改善箇所説明図

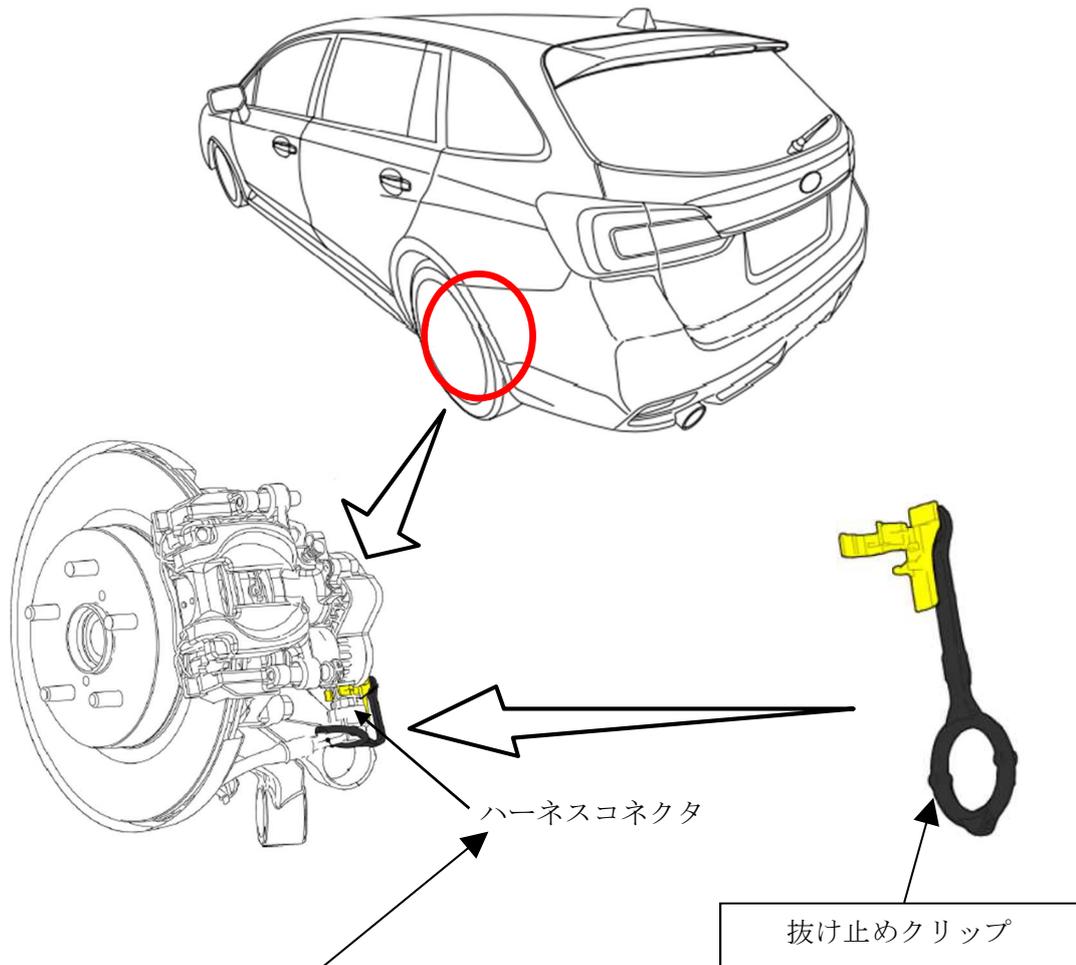
基準不適合発生箇所

電動パーキングブレーキ用のハーネスコネクタにおいて、樹脂材料の選定が不適切なため、融雪剤等の影響からコネクタが割れることがある。そのため、車両振動等によりハーネスコネクタが抜け、警告灯を点灯させ電動パーキングブレーキが作動しない、または解除できなくなるおそれがある。

改善内容

全車両、ハーネスコネクタを点検し、対象であれば抜け止めクリップを装着する。

識別

打刻車台番号 3 桁目『下』に黄色ペイントを塗布する。
